SATZUNGSVERFAHREN ZUR AUFSTELLUNG DES BEBAUUNGSPLANES NR. 467 „WOHNPARK REDNITZAUE“

ÖFFENTLICHE AUSLEGUNG GEM. § 3 ABS. 2 BauGB

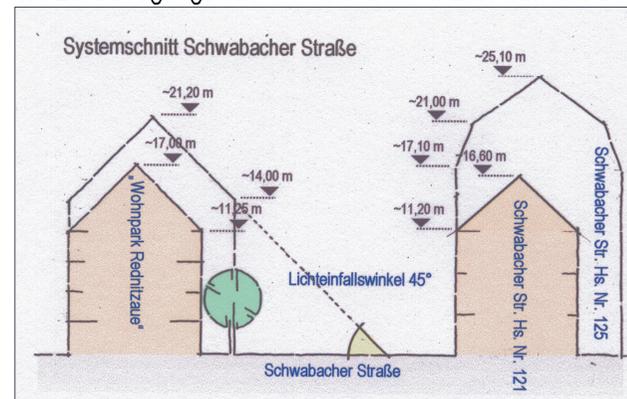
selt. Die Gebäudelängen entlang der Schwabacher Straße sind ebenfalls überdurchschnittlich. Die Blockbebauung ist immer noch geschlossen und bietet weder der Sonne, noch der Frischluftversorgung des gesamten dahinterliegenden Stadtviertels Einlass. Somit ist nach wie vor mit starker Lärmbelastigung, schlechter Luft und bedrohender, dunkler Enge in Zukunft zu rechnen. Die gewachsene Struktur und Besonderheit der Schwabacher Straße mit seinen abgestuften Geschosshöhen von 2-4 Stockwerken findet in der Neuplanung keine Fortführung. Hier scheint das Prinzip - soviel Bebauung wie möglich - immer noch Vorrang zu genießen. Doch so wird ein Ungleichgewicht zu den Gebäudekörpern entlang der östlichen Schwabacher Straße geschaffen. Die Durchführung des Bauvorhabens dergestalt, wie es hier angestrebt wird, wäre nur ein weiterer Beweis, wie leicht Wohn- und Lebensraum durch Bausünden unnütz verschandelt werden.

Um jedoch konstruktiv zu bleiben, schlage ich Folgendes vor:

1. Die Blockbebauung entlang der Schwabacher Straße nochmals generell um 1 - 2 Stockwerke abzusenken. Die maximale Gebäudehöhe darf entsprechend dem Brauereigebäude an der westlichen Schwabacher Straße vier Geschosshöhen nicht übersteigen, sollte aber auch 2 Geschosshöhen aufweisen, um sich an die gewachsene charakteristische Bebauung anzupassen.

2. Verkleinerung der geplanten Gebäudelängen, sodass aus dem mittleren Blockbau (an der Schwabacher) nicht nur 3 Gebäude, sondern mindestens 5 Gebäude entstehen.

3. Die gewaltigen Dächer müssen kleiner werden. Durch einen geringeren Dachschrägewinkel mit 20 - 25 Grad und einem deutlichen Einrücken bevor der Dachaufbau beginnt (vgl. bestehende Pultdächer). So kann die Dachhöhe von 6 Meter auf 1 - 2 Meter reduziert werden.

4. Verzicht auf ein Gebäude des umstrittenen Blocks (für meine Belange natürlich das mir gegenüber geplante), damit die Belichtung durch die Sonne, als auch die Frischluftversorgung des bestehenden Viertels weiter erhalten bleibt, die drohende Ghettoisierung verhindert und die Fußläufigkeit zum Wiesengrund verbessert wird.

Planes wäre das Maß der baulichen Nutzung, insbesondere die Gebäudehöhen, demzufolge nach § 34 BauGB, d. h. nach der näheren Umgebung zu beurteilen. Die Eigenart der näheren Umgebung bzw. die „Obergrenze“ des Maßes der baulichen Nutzung bilden überwiegend vier- und fünfgeschossige Gebäude. Die neue Bebauung fügt sich somit hinsichtlich des Maßes der baulichen Nutzung (insbesondere der Gebäudehöhen) in die nähere Umgebung ein.

Die Aufnahme einer Blockrandbebauung entlang der Schwabacher Straße erfolgt auch auf Grund des gesamtstädtebaulichen Kontextes und der dadurch hervorgerufenen Schallpegelminderung für das dahinterliegende neue Wohngebiet. Auch wurde eine mögliche Erhöhung des Schallpegels an den bestehenden Gebäuden an der gegenüberliegenden, östlichen Seite der Schwabacher Straße infolge einer Neubebauung mit einem Schallschutzgutachten untersucht. Nach Aussage des Gutachters kommt es hierbei zu einer maximalen Erhöhung von $\leq 1,0$ dB(A). Diese Pegelerhöhung wäre allerdings im kaum messbaren Bereich.

Aufgrund der vorgenannten stadtgestalterischen Vorgaben hinsichtlich einer Berücksichtigung der bereits im Umfeld vorhandenen Blockrandbebauung müssen zumindest in Teilbereichen die abstandsflächenrechtlichen Aspekte zurückgestellt werden. So können in den „überhöhten“ Eckbereichen die Abstandsflächen nicht eingehalten werden. Diese Abweichungen sind jedoch über den Art. 91 Abs. 1 Nr. 5 bzw. Abs. 3 Bayerische Bauordnung (BayBO) rechtlich legitimiert. Hinsichtlich einer ausreichenden Belichtung, Besonnung und Belüftung ist auszuführen, dass vor notwendigen Fenstern von Aufenthaltsräumen ein Lichteinfallswinkel von 45° zur Waagrechtens maßgebend ist (vgl. Systemschnitt Schwabacher Straße). Nachdem diese Vorgabe eingehalten wird, ist somit eine ausreichende Belichtung, Besonnung und Belüftung gewährleistet. Die Anregungen können somit zumindest teilweise berücksichtigt werden.
